Landeshauptstadt Wiesbaden Bürgerhaus Kastel-Kostheim

Neubau
Bürgerhaus mit Veranstaltungsräumen und Wohnung

Bericht zur Plausibilitätsprüfung der LP3

Stand: 15.11.2021

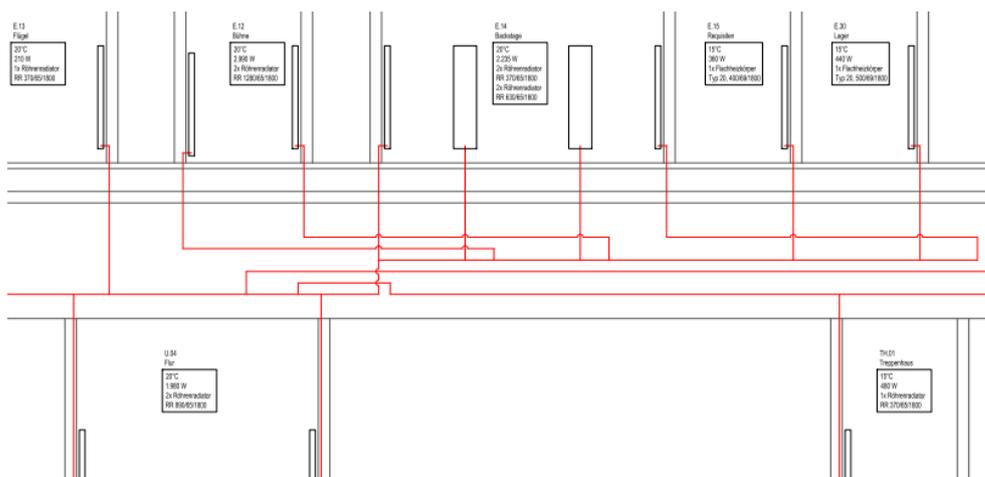
- D.107** In den Planungsunterlagen ist die Länge der Fußbodenheizungs-Kreise nicht ersichtlich. Dies ist erforderlich, um die maximale Länge der einzelnen Kreise sicherzustellen.
- D.108** Aus den Grundrissplänen gehen keine Höhen der Rohrleitungen hervor.
- D.109** Im Heizkreislauf der Lüftungsanlagen mit Glykol ist kein Sicherheitsventil und Ausdehnungsgefäß ersichtlich. Zudem ist hier eine gesonderter Auffangbehälter vorzusehen. Eine Entlüftungseinrichtung am höchsten Punkt fehlt. Weiterhin ist eine Entleerung am tiefsten Punkt sinnvoll. Eine Drucküberwachung über die GLT wird empfohlen.
- D.110** Im Schemata fehlen teilweise Angaben zur Dimensionierung der wesentlichen Rohrleitung sowie Massenströme.

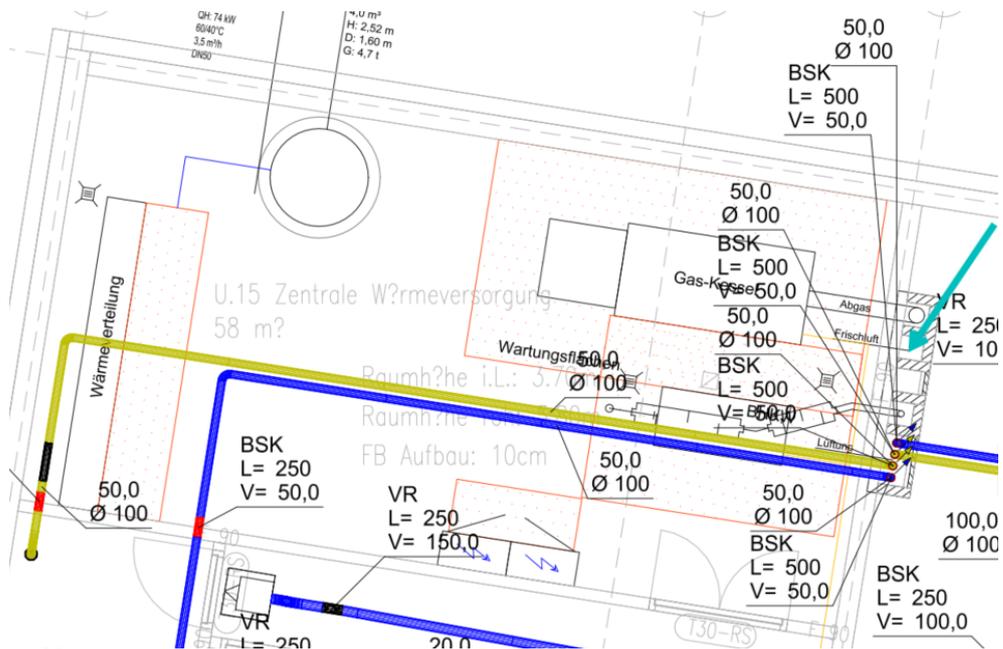
- D.111** Die Frischluft-Zuführung für das BHKW ist im Heizraum grundsätzlich in der Außenwand vorgesehen. Eine Aussage hinsichtlich der Luftleistung, für die die Verbrennungsluftzufuhr des BHKW in Kombination mit der Gasheizung, sind nicht dargestellt und wichtig, sodass der freie Querschnitt für die Luftzufuhr sichergestellt wird. Im Erläuterungsbericht sollte dies mit beschrieben werden.

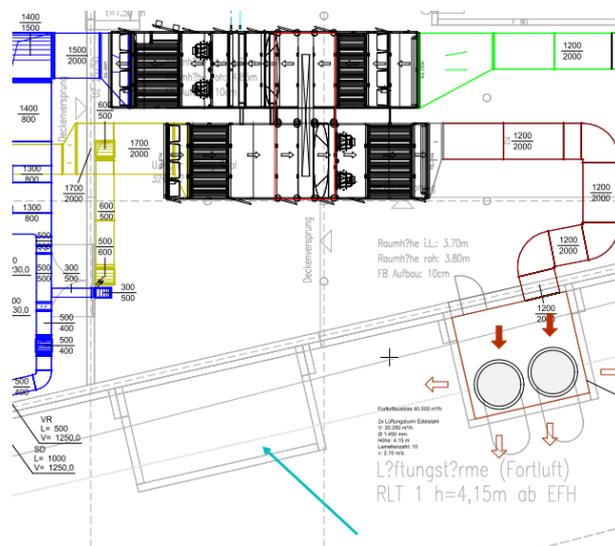
D.129 Aus den Unterlagen sind Einbring- und Wartungsöffnungen nicht ersichtlich oder gekennzeichnet. Hier ist zwingend eine Abstimmung mit der Architektur erforderlich. Sollte es sich bei z.B. nachstehendem Bild um die Einbringöffnung handeln, so ist im GR der Architektur eine Wandöffnung vorhanden. Dies ist Analog der RLT 2 vorzufinden.

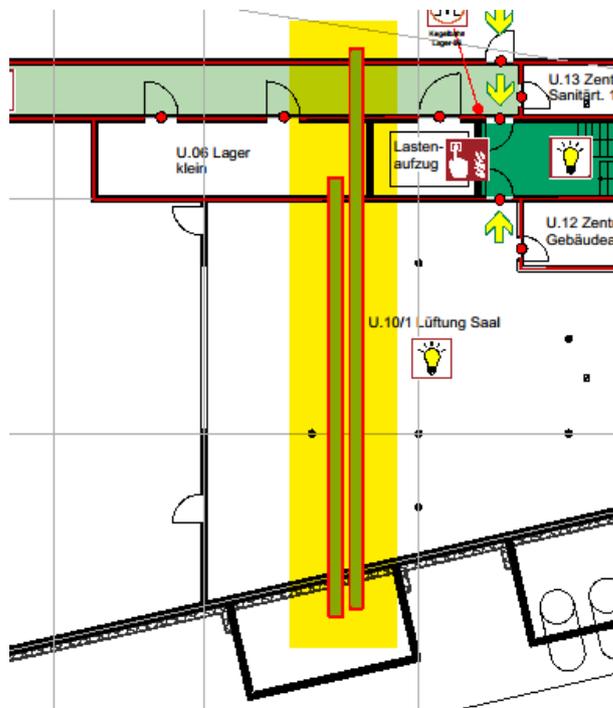
D.131 Zudem wurden Abweichungen mit dem Brandschutz festgestellt. Im Brandschutzkonzept sind Rohrleitungen in L90 aufgeführt welche in der KG 430 keine Beachtung finden.

Entwässerung in öffentlichen Straßenraum

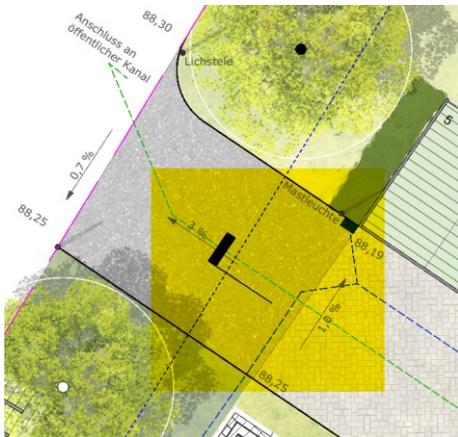
Die Gefälleausbildung sorgt für eine Entwässerung von auf dem Grundstück anfallendem Regenwasser auf öffentliches Straßenland. Die Zulässigkeit hierzu ist zu prüfen, ggf. ist eine Entwässerungsrinne (z.B. Schlitzrinne) an der Grundstücksgrenze vorzusehen.

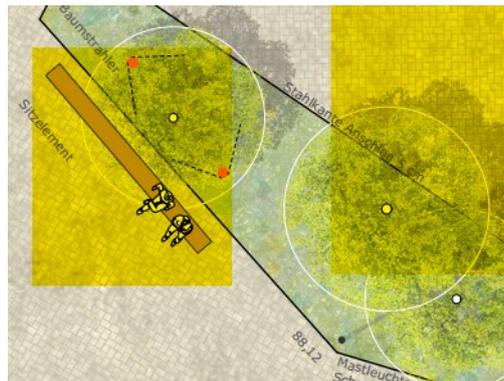
Es ist zu klären wer die Planung des Gebäudes für Müllentsorgung und Fahrradstellfläche übernimmt. Es ist zu klären, ob eine Planung für die Sitzmöglichkeiten im Außenbereich vorhanden ist.

Es ist in Abstimmung mit der Gastronomie zu klären, welche Anforderungen die Mülllagerung entsprechen muss, ggf. Kühloptionen etc.

Wurzelschutz im Stellplatzbereich

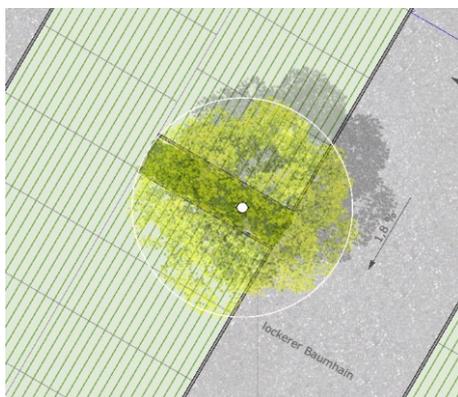
Für eine wartungsarme und langfristige Nutzung der Parkplätze ist zu klären, wie der Wurzelschutz im Bereich der Stellplatzfläche aussieht, um die Rasenpflastersteine nicht anzuheben.
